連江縣政府 「全國水環境改善計畫」第七批次提案說明

福清灣水環境改善整體計畫
馬港水環境改善整體計畫
馬鼻灣與塘后道沙灘水環境改善整體計畫

112年7月24日

審查意見回復及辦理情形 (勝利堡1)

2.2 勝利堡水岸景觀環境營造

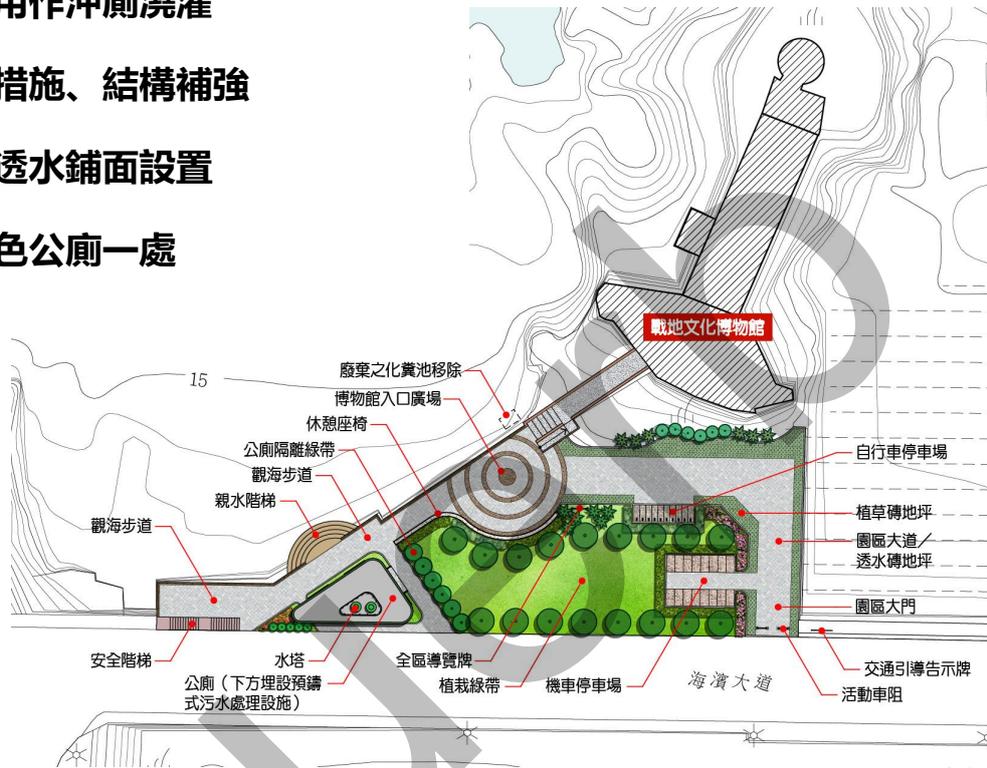
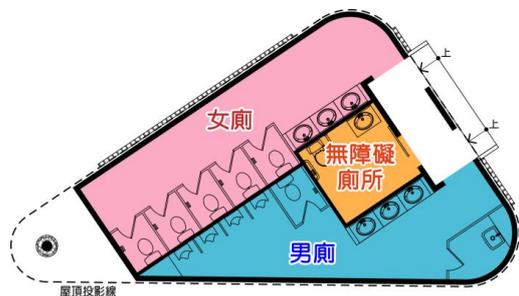
(2) 簡報中提到會將既有的化糞池移除，這部分未於工作計畫書說明，請再次確認處理方案。	目前矗立岸邊之廢棄化糞池將移除，於公廁下方設置預鑄式污水處理設施，處理公廁污水後再放流。已修改平面配置示意圖。	四、(六) 【福清灣】	p.43
(3) 從工作計畫書 P.44 可以看出廁所預計施作位置現況為草地或裸露地，無自生的灌木或喬木生長，且旁邊的垂壁上有一個由消波塊保護的出水口，顯示該區域位在暴潮控制區，未來若遭遇暴潮，廁所開門位置將直接面對風浪，需再審慎思考目前規劃可能面臨的衝擊。	經查「連江縣 110 年度災害防救深耕第 3 期計畫—連江縣南竿鄉地區災害防救計畫」，在淹水災害方面，模擬外水(海水倒灌)時，24 小時延時定量降水 650 毫米之淹水潛勢，本基地附近淹水主要發生在珠螺村內及珠山電廠南側靠海濱大道測，淹水潛勢深度 0.3-3.0 公尺，本區則非屬淹水潛勢區；在海嘯災害方面，海岸線幾乎全受影響，本區海岸線屬於海水倒灌達 4.5 公尺以下區域，然報告評估由於連江縣地區周圍均未有地震帶，最近的地震帶為台灣海峽的濱海斷裂帶，因此未來連江縣地區發生海嘯的可能性較低，且若發生海嘯之現象，由於連江縣各島地形均為陡峭之坡地，受到的影響有限。另環珠山電廠測之堤岸下消波塊設計波高 4.3-4.6 公尺下，本基地高程在 3-5 米以上，公廁預計設置位置規劃是在高程較高處，未來設計時將納入淹水擋板考量，以增加自主防災應變能力，同時將公廁開門位置調整為非面對海岸的方向。	四、(六) 【福清灣】	p.43

(2) P.22 表 2-2 南竿島污水處理設施現況有關五間排廠處理水量 7.5CMD，目前運轉中，污泥量卻為 0 Kg/d，其原因為何？	由於馬祖地區有許多較小型之污水廠，為讓污泥處理設施發揮效益，五間排廠污泥係就近運至夫人廠統一處理，故該廠污泥量為 0。	二、(一) 【福清灣】	p.22
(3) P.40 本次提報「勝利堡水岸景觀環境營造」將外部近海處之廢棄化糞池予以移除，重新設置特色公廁(含水質淨化設施)一處；惟依 P.43 圖 4-3「勝利堡水岸景觀環境營造」分項計畫平面模擬圖及附表 P-01 提案工程生態背景資料表均仍有廢棄化糞池，應予移除。另所採用之水質淨化設施為何？曝間接觸或是淨化槽？將設於何處？	目前矗立岸邊之廢棄化糞池將移除，於公廁下方設置預鑄式污水處理設施，處理公廁污水後再放流。已修改平面配置示意圖。	四、(六) 【福清灣】	p.43

意見	答覆及辦理情形	對應章節	對應頁碼
c. P.43 圖 4-4「勝利堡水岸景觀環境營造」分項計畫景觀模擬一親水步道圖 4-3 平面模擬圖觀海步道是否相同？	兩者相同，已修正圖 4-4 圖標題為「觀海步道」。	四、(六) 【福清灣】	p.44
d. P.43 圖 4-3-P.44 圖 4-6 請於計畫書內章節中帶出。	已增補於章節內文中說明。	四、(六) 【福清灣】	p.43
e. 計畫書內及附錄 1 部份圖為黑白，如能改以彩色更加清晰。	感謝委員提醒，相關圖照片將改為彩色列印。	附錄 1 【福清灣】	-
四、林副召集人德清			
(1) 建議補植一些植栽，鋪面也可考量採用如植草磚等透水性材料，讓現有設計更加柔合化，也能使混凝土減量。	植栽部分考量文化處希望將亮點著重於博物館，故希望減少喬木灌木數量，因此曾做刪減，鋪面材質已修正。	四、(六) 【福清灣】	pp.43-44
五、蘇正工程司莎琳(工務課)			
(1) 汽車停車位我認為非常有設置的必要。在之前的討論中也有提到，那邊其實有些腹地可以規劃停車位，至少不會與車子爭道。	就停車空間部分，經 112 年 6 月 5 日連江縣政府文化處及連江縣交通旅遊局會勘協商，由於來訪遊客如為自由行旅客大多騎乘機車前往，團隊旅遊旅客則採遊覽車統一載運，為保留本地戰地文物空間及綠地面積，同時避免重壓損壞透水鋪面，決議僅規劃機車及自行車停車空間，汽車或遊覽車比照公車路線，於入口下客後，另就近往海濱大道前方停靠，故本計畫於入口規劃活動車阻，禁止車輛進入，並由連江縣交通旅遊局另設告示牌引導車流。	四、(二) 【福清灣】	p.40
(2) 針對鋪面的設置，水環境計畫函文要求堤後減少鋪面施作，如需設置鋪面，一定要考量透水性。	鋪面材質模擬圖已修改為透水性鋪面型式。	四、(六) 【福清灣】	p.44

拋石護岸初步設計剖面圖

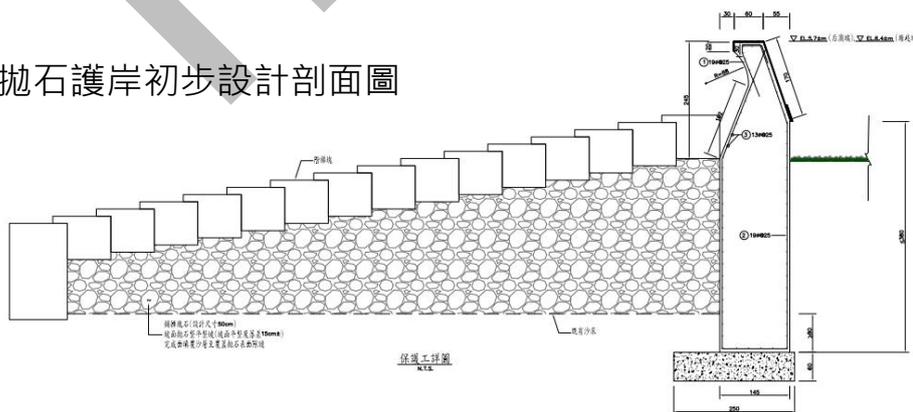
意見		答覆及辦理情形	對應章節	對應頁碼
一、古委員禮淳				
(1)	針對自然塊石或混凝土等廢棄物的再利用，是否可於評分會議時增加一個專章，說明如何反饋到生態服務、或者指標物種可能可以利用的作為？	塘后橋工程完成後，原塘后道下方塊石需去化，將其再利用於塘后道沙灘護岸，同時將前述計畫兩側之休閒設施擴充為濱海公園。參考經濟部水利署水利規劃試驗所「海岸生態工程實務手冊彙編(1/2)」(100年)，灘線位置放置塊石，因為固定之基石，於海水長期浸泡，即可於冬季時附著海藻或其他附著生物。以緩坡之塊石取代消波塊可以增加其生態機能。	四、(六) 【后沃】	p.40
二、歐陽委員慧濤				
(1)	塘后道沙灘道路拆除後，此處生態環境將有極大變化，本案中生態檢核資料可提供未來生態變化參考。並建議未來應持續監測。	已增加對於生態檢核作業之要求，後續各階段生態檢核將加強海域生態監測。	三、(一) 【后沃】	p.32
(2)	本案中規劃將道路拆除後之塊石填在橋台處以強化海堤韌性，似非水環境改善案件之範疇，是否與目前大橋之規劃有所重疊或衝突？	塘后橋工程完成後，原塘后道下方塊石需去化，將其再利用於塘后道沙灘護岸，同時將前述計畫兩側之休閒設施擴充為濱海公園。參考經濟部水利署水利規劃試驗所「海岸生態工程實務手冊彙編(1/2)」(100年)，灘線位置放置塊石，因為固定之基石，於海水長期浸泡，即可於冬季時附著海藻或其他附著生物。以緩坡之塊石取代消波塊可以增加其生態機能。	四、(六) 【后沃】	p.40
三、簡委員俊傑				
(1)	P.21 水資源方面，推估 115 年觀光人口數達到飽和約 193,909 人/年，較 110 年 158,991 人增加 34,918 人，觀光用水需求增加約 59CMD。請問係以多少人均水量去推估？	經查資料來源係依據經濟部水利署各項用水統計資料庫，推估平均觀光住宿每人每日用水量為 210 公升及觀光非住宿每人每日用水量為 143 公升。	二、(一) 【后沃】	p.21

意見		答覆及辦理情形	對應章節	對應頁碼
(2)	P.22 表 2-2 北竿島污水處理設施現況有關塘岐廠處理水量 250CMD，污泥量卻只有 47Kg/d，其原因為何？	由於馬祖地區有許多較小型之污水廠，為讓污泥處理設施發揮效益，塘岐廠污泥係優先運至后沃廠統一處理。	二、(一) 【后沃】	p.22
(3)	P.37 本次提報「后沃水脈文化復興」分項計畫配合塘后橋工程，以生態型消波塊將鄰近沙洲之臨時堤岸改成為生態護岸，應屬可行；惟依 P.41 圖 4-5 塘后道沙灘改善後模擬圖，是否經水工試驗或水理模擬考量村落免於水患以致於必須鋪設如此多之消波塊？且依 P.47 環境影響可行性係拋放塊石有利沙灘生物棲息，請再瞭解。	塘后橋工程完成後，原塘后道下方塊石需去化，將其再利用於塘后道沙灘護岸，同時將前述計畫兩側之休閒設施擴充為濱海公園。參考經濟部水利署水利規劃試驗所「海岸生態工程實務手冊彙編(1/2)」(100年)，灘線位置放置塊石，因為固定之基石，於海水長期浸泡，即可於冬季時附著海藻或其他附著生物。以緩坡之塊石取代消波塊可以增加其生態機能。	四、(六) 【后沃】	p.40
